PROGETTO	TITOLO
	<p align="center">Razionalizzazione linee aeree a 132 kV nell'area ad Est di Cremona, in provincia di Cremona e di Mantova Nota MIBACT richiesta integrazioni prot. MIBACT_DG-ABAP_SERV V 18/09/2020 0027125-P [34.43.01/18.25.2/2019] del 18-09-2020 Elaborati grafici integrativi</p>
RICAVATO DAL DOC. TERNA	
CLASSIFICAZIONE DI SICUREZZA

Si riporta il testo delle richieste di integrazioni di cui alla Nota MIBACT_DG-ABAP_SERV V|18/09/2020|0027125-P| [34.43.01/18.25.2/2019] del 18-09-2020 ed, a seguire, gli elaborati grafici integrativi richiesti.

Risposta punto 1a

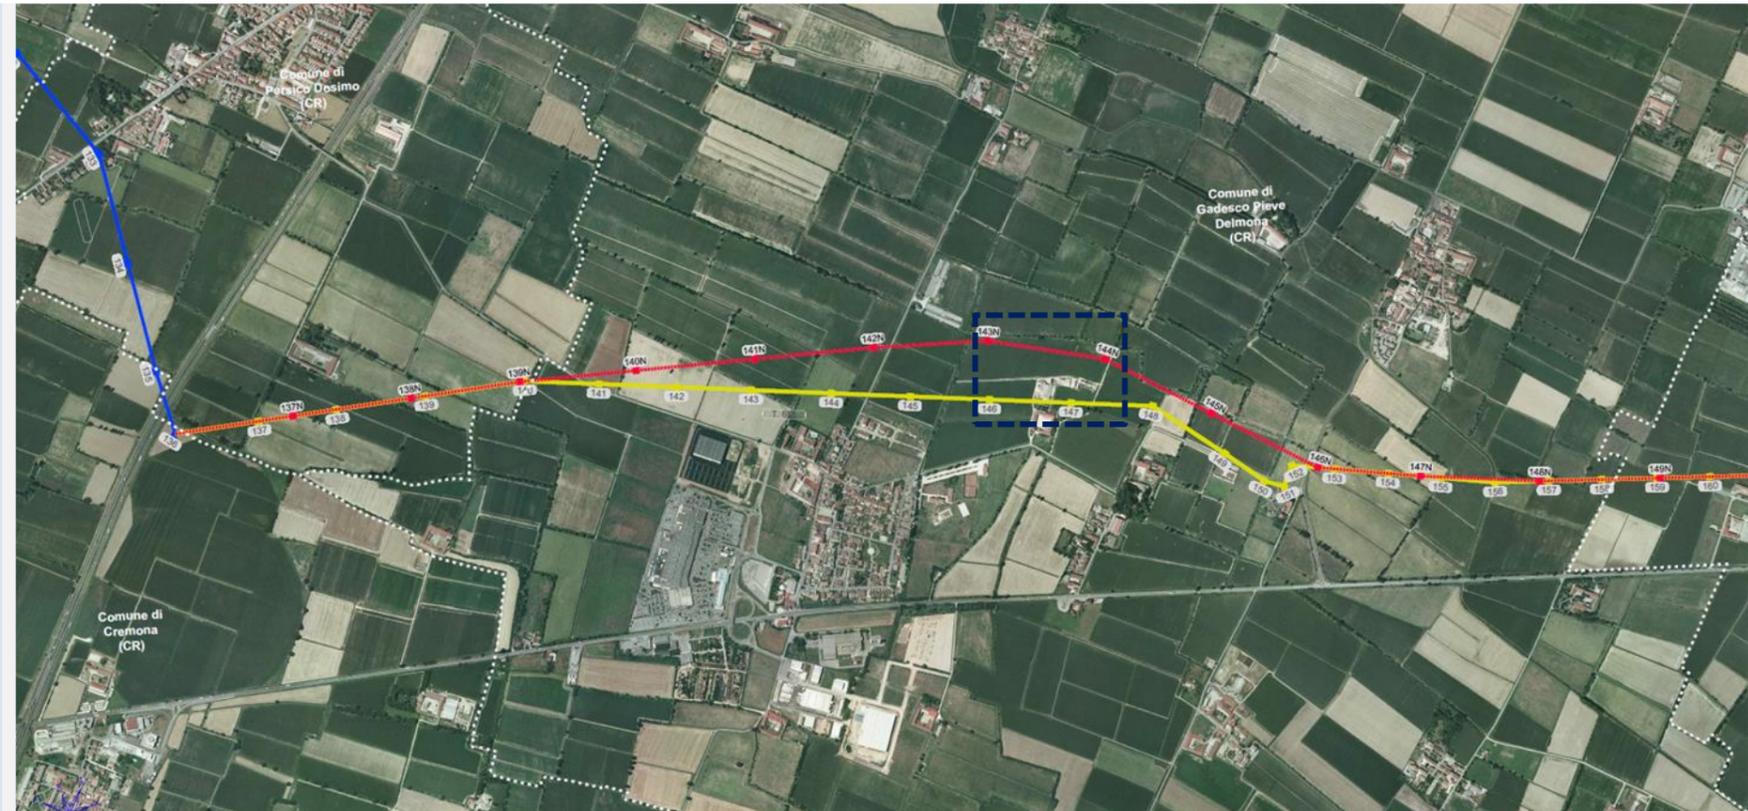
- in riferimento al bene di notevole interesse pubblico *Giardino Lanfranchi Maria* (D.M. 27/09/1965), nel comune di Gadesco Pieve Delmona caratterizzato da esemplari arborei di alto fusto, da cui la percezione dei sostegni esistenti e di quelli in progetto risulta in parte mitigata dalla presenza del verde, tuttavia è potenzialmente molto evidente durante la stagione invernale; inoltre dalla S.P. 10 è possibile vedere il suddetto giardino collocato nel paesaggio agricolo, pertanto *sarebbe opportuna una verifica sulla possibile interferenza visiva che i nuovi sostegni, più alti degli esistenti, genererebbero nei confronti del bene paesaggistico tutelato;*

Posizione del punto di ripresa: dalla S.P.10, per la verifica di visibilità dei sostegni verso il giardino Lanfranchi.

Risposta punto 1b

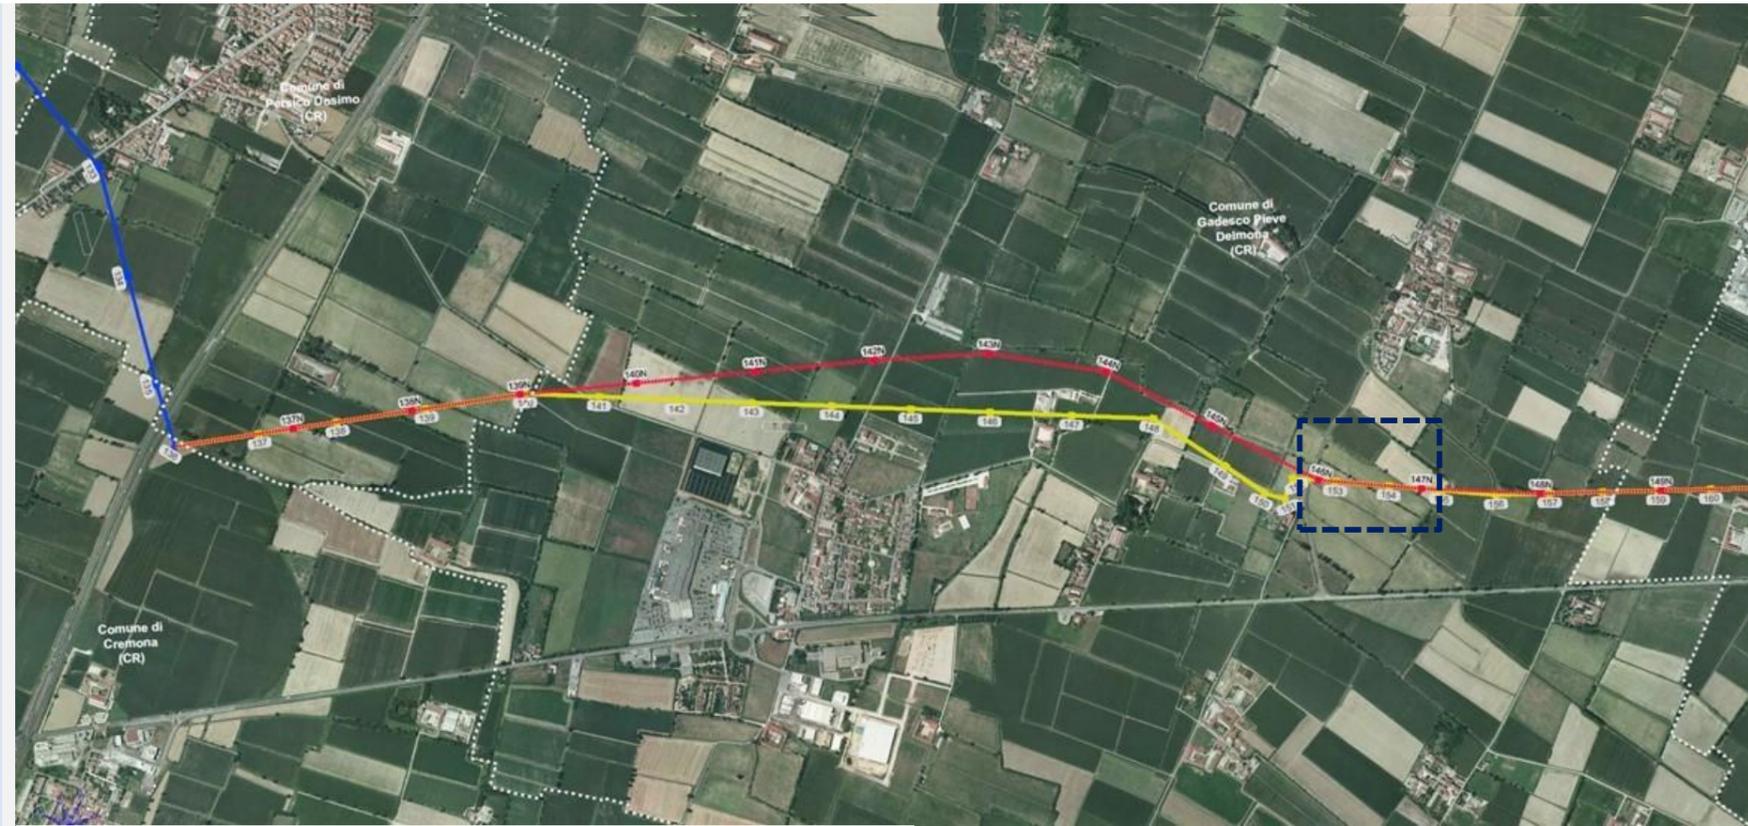
- in relazione attraversamento del *fiume Oglio*, nonostante la riduzione del numero di sostegni che attraversano l'area fornisca un apporto migliorativo in termini di percezione del paesaggio, tuttavia, data l'altezza dei nuovi sostegni, si ritiene necessario integrare la *documentazione di fotosimulazione comparativa con ulteriori viste dalle strade principali circostanti (es. strada Molino Sappidola, strade d'argine, ecc.)* per una migliore comprensione del rapporto dimensionale tra i nuovi sostegni e la vegetazione esistente lungo le sponde del corso d'acqua;

Posizione del punto di ripresa: ambito del Fiume Oglio, per la verifica di visibilità dei sostegni e del loro rapporto con la vegetazione spondale.

Risposta punto 1c

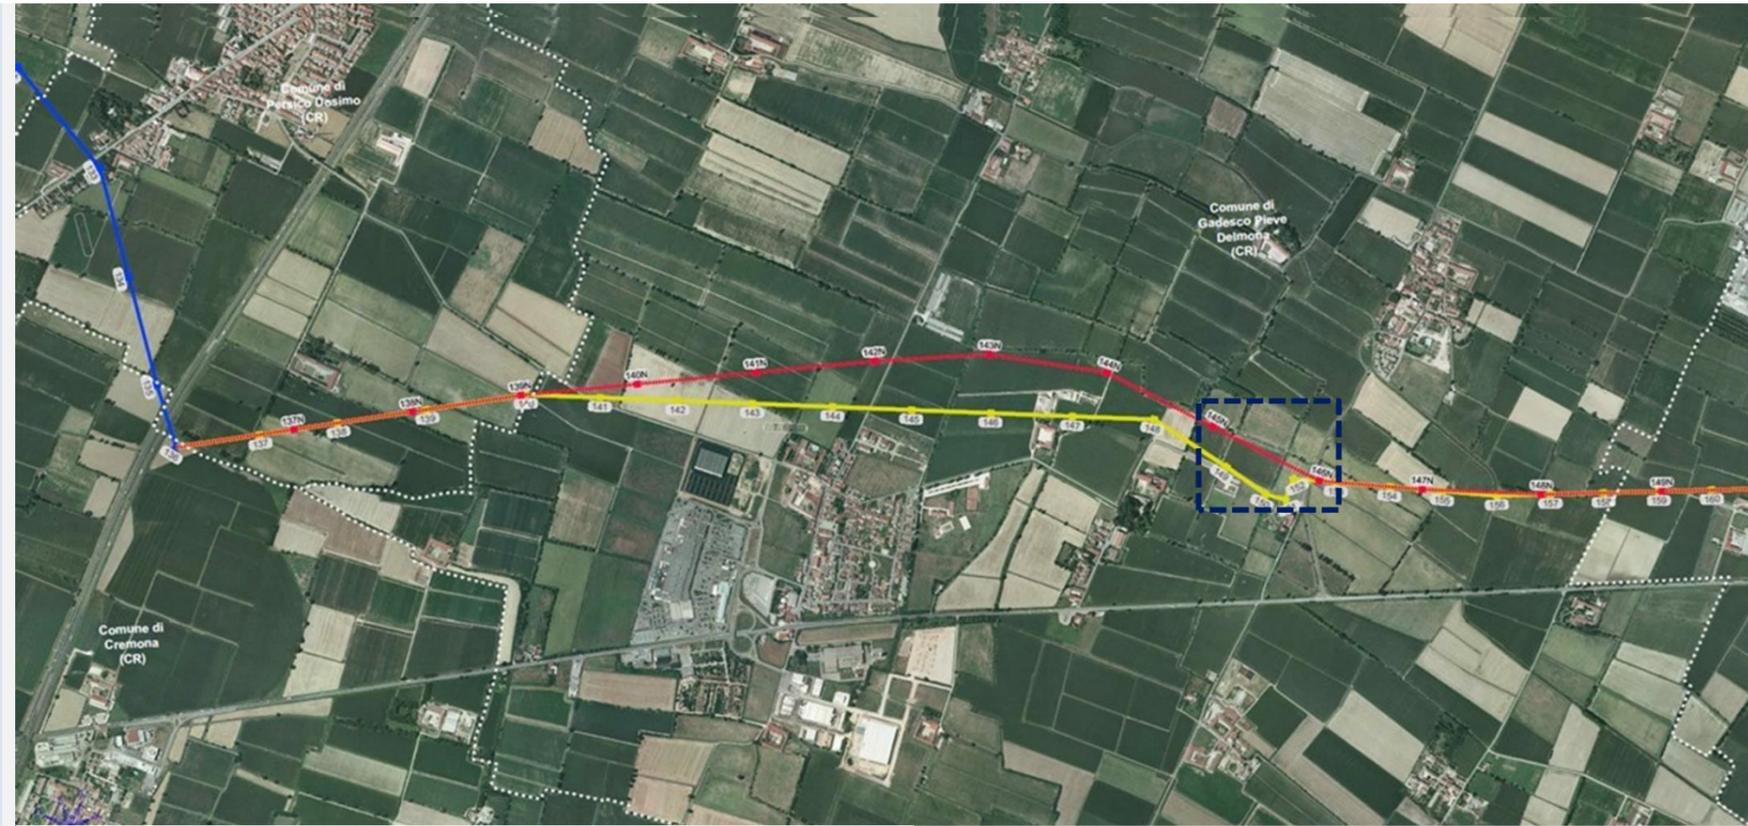
- in relazione del *campanile della chiesa dei SS. Pietro e Paolo* nel comune di Gadesco Pieve Delmona, a partire dalla S.P. 10; considerata l'elevata altezza dei nuovi sostegni si ritiene utile un approfondimento sulle possibili interferenze visive tra i vari elementi;

Posizione del punto di ripresa: campanile della Chiesa dei SS. Pietro e Paolo, nel comune di Gadesco Pieve Delmona, a partire dalla S.P.10, per la verifica delle interferenze visive tra i vari elementi (campanile) e i nuovi sostegni.

Risposta punto 1d

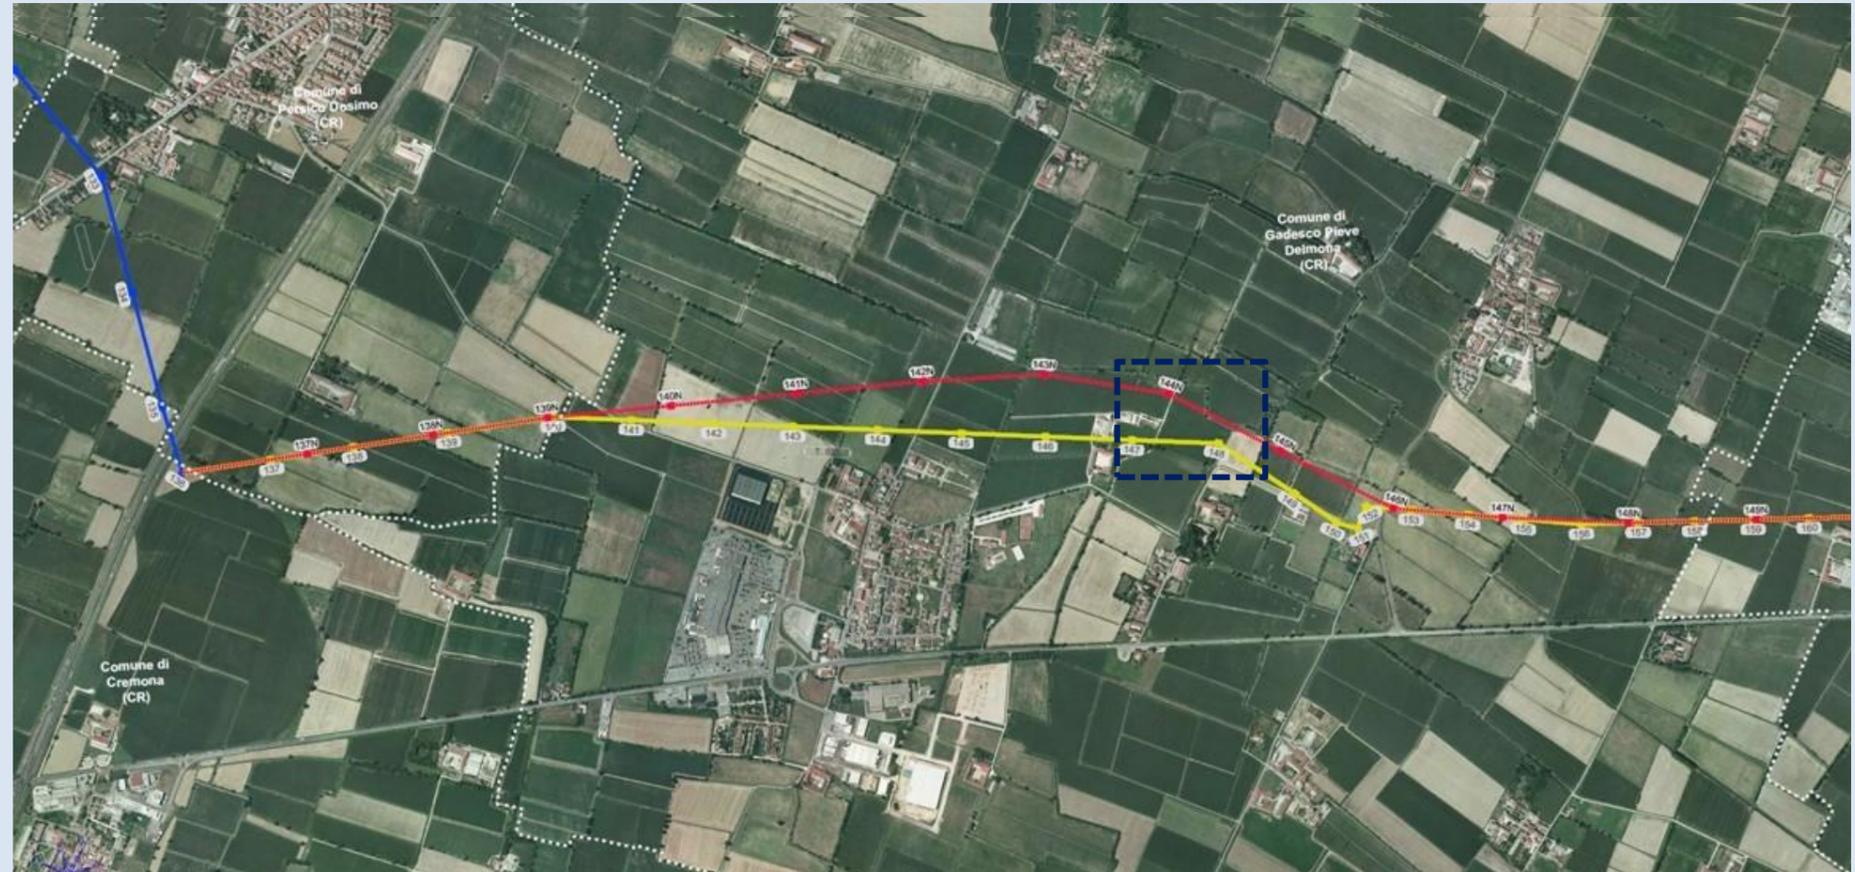
- *in relazione al campanile della chiesa parrocchiale dell'abitato storico di La Resca* nel comune di Vescovato, a partire dalla S.P. 10 e da via Vittorio Veneto; considerata l'elevata altezza dei nuovi sostegni e la vicinanza della linea aerea all'insediamento rurale, si ritiene utile un approfondimento sulle possibili interferenze visive con il manufatto;

Posizione del punto di ripresa: campanile della chiesa parrocchiale dell'abitato storico di La Resca, nel comune di Vescovato, a partire dalla S.P.10 e da via Vittorio Veneto, per la verifica delle interferenze visive tra la nuova linea aerea e l'insediamento rurale.

Risposta punto 2

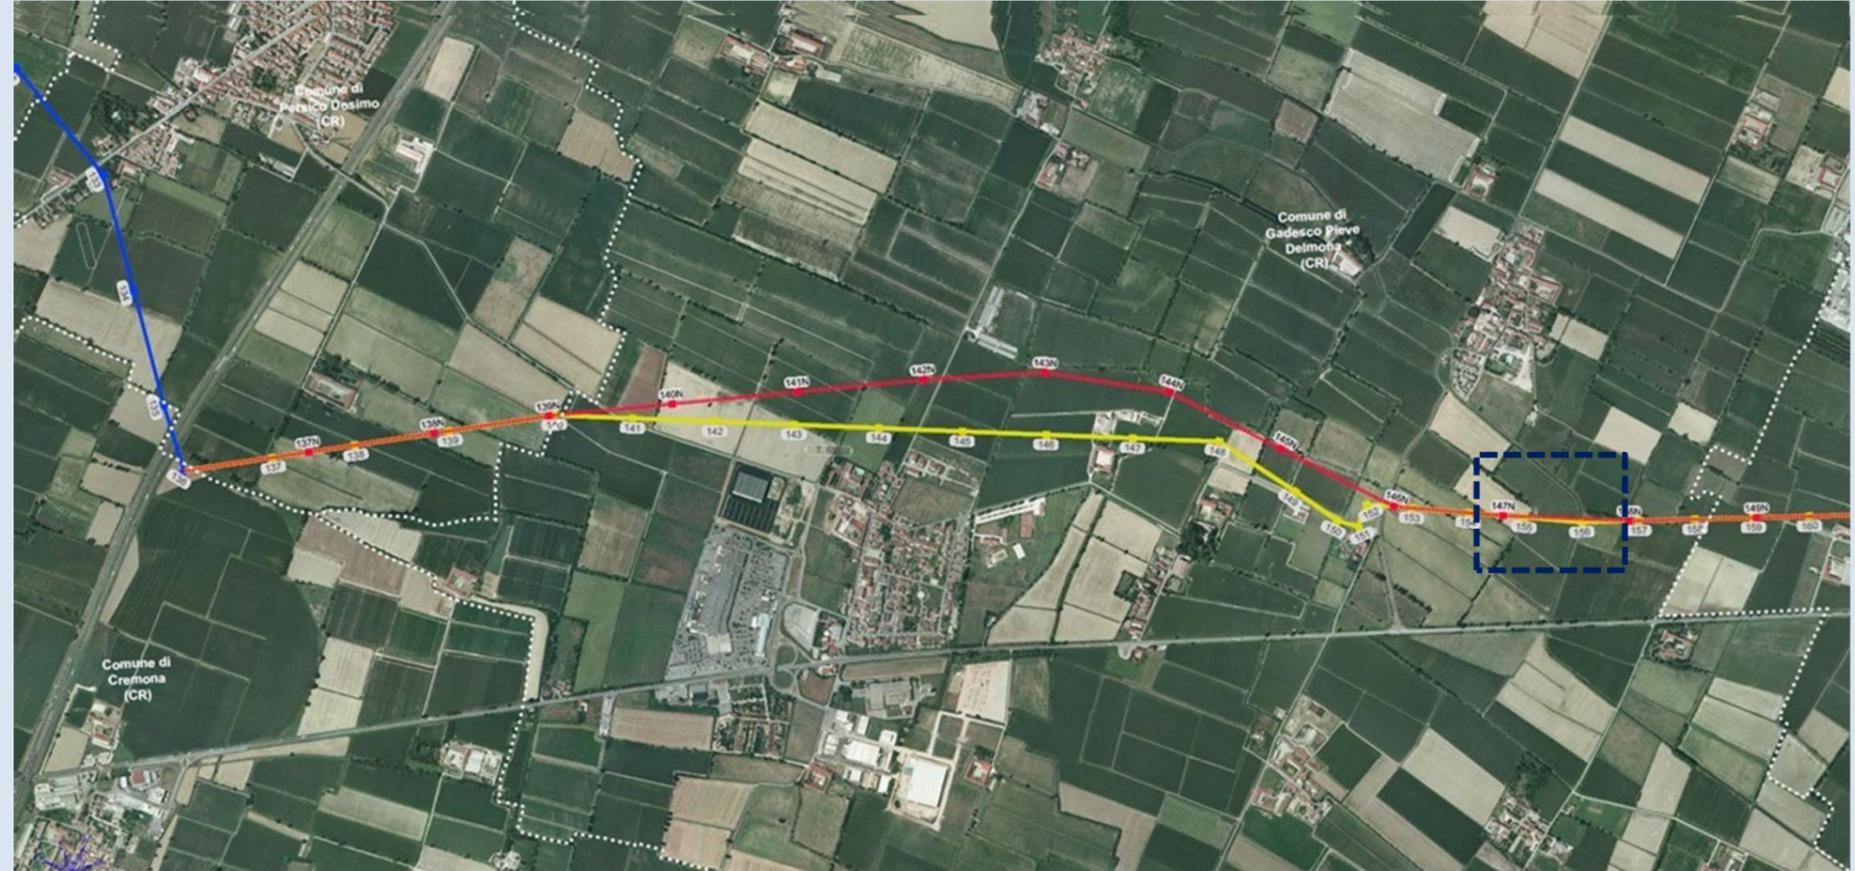
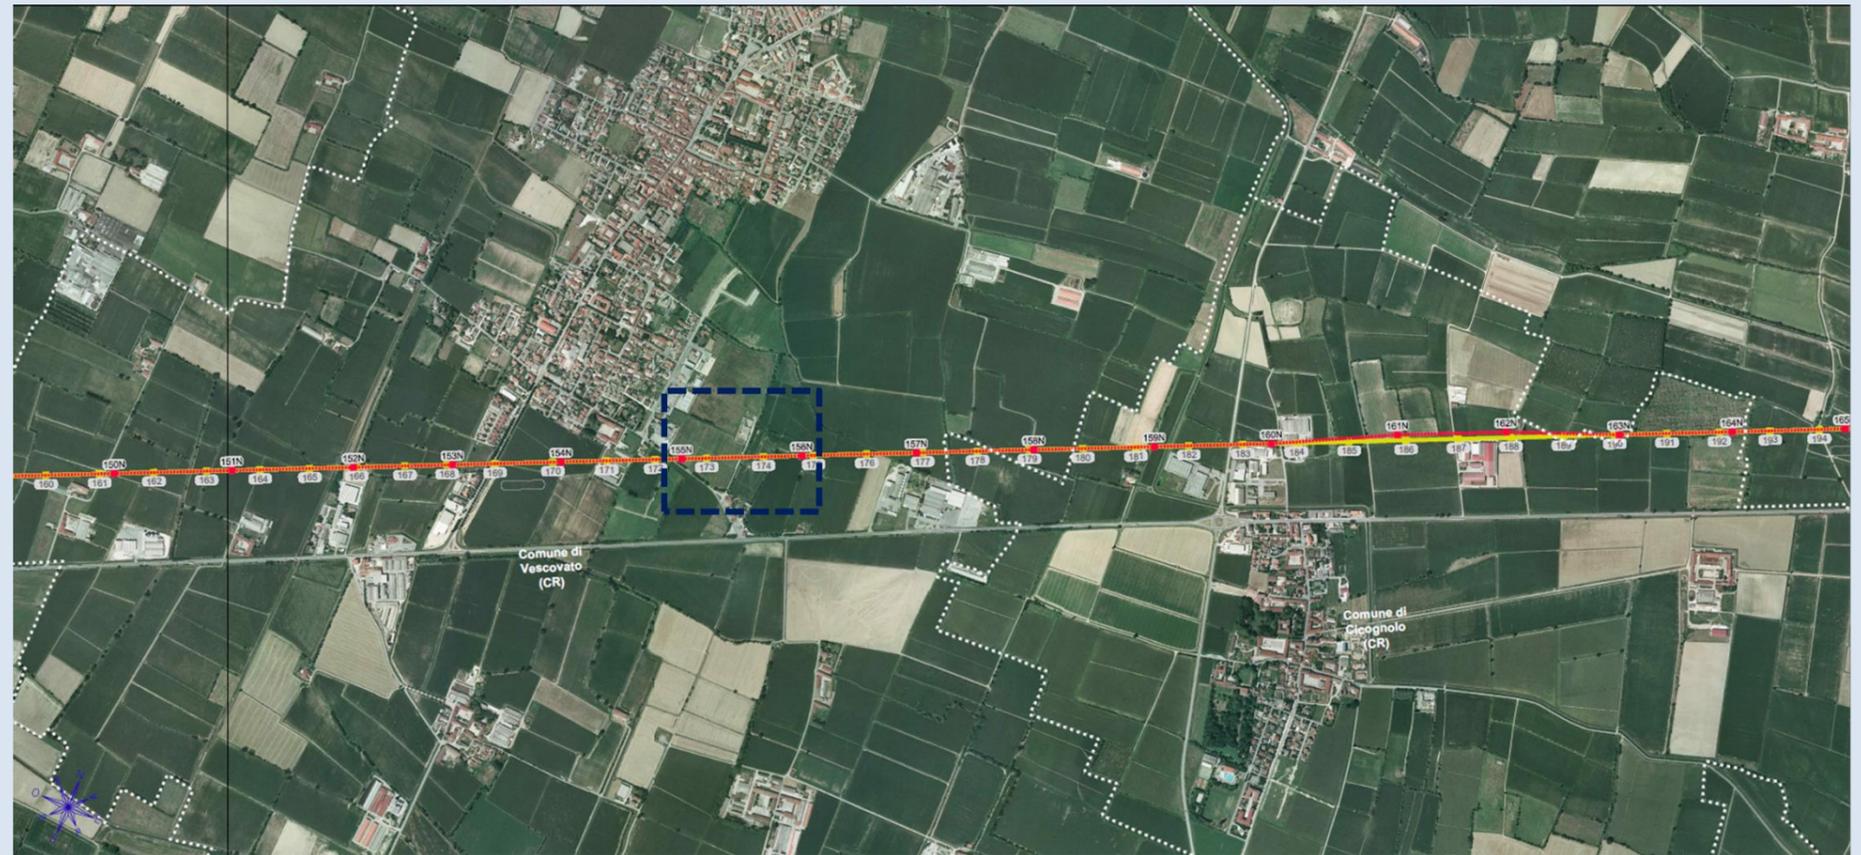
2. *Integrazione dei profili altimetrici* che riporti l'opportuna rappresentazione delle strutture edilizie esistenti a livello di skyline, in particolare in relazione ai centri abitati di interesse storico (es. centri storici, nuclei di antica formazione, ecc.), dei beni culturali individuati (es. campanili, strutture isolate, ecc.) e degli assetti vegetazionali presenti nelle aree assoggettate a tutela ai sensi della Parte Seconda del Codice (es. attraversamento del fiume Oglio), al fine di aver maggiore contezza del rapporto dimensionale tra i vari elementi costituenti il paesaggio e i nuovi sostegni.
